TRANS/WP.11/2002/3  
22 July 2002

**СОГЛАШЕНИЕ О МЕЖДУНАРОДНЫХ ПЕРЕВОЗКАХ СКОРОПОРТЯЩИХСЯ  
ПИЩЕВЫХ ПРОДУКТОВ И О СПЕЦИАЛЬНЫХ ТРАНСПОРТНЫХ СРЕДСТВАХ,  
ПРЕДНАЗНАЧЕННЫХ ДЛЯ ЭТИХ ПЕРЕВОЗОК (СПС)**

**Предлагаемая поправка к добавлению 1 к приложению 1**

**Передано международной федерацией "Трансфригурт интернэшнл"**

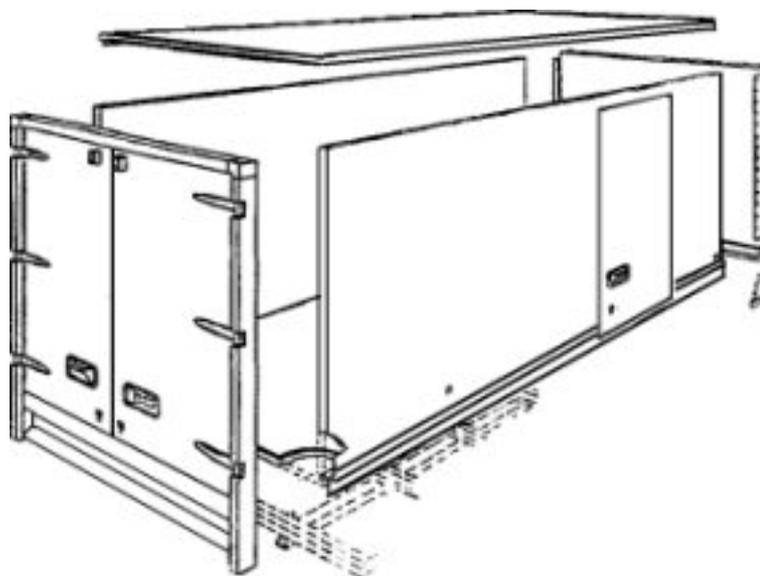
*1.1 Данная процедура может использоваться только в случае полностью сборных элементов кузовов рефрижераторов, изготавливаемых ответственным заводом-изготовителем, включая все такие основные элементы, как стенки, пол, двери, рамы и т.д. См. ниже чертеж кузова в разобранном виде:*
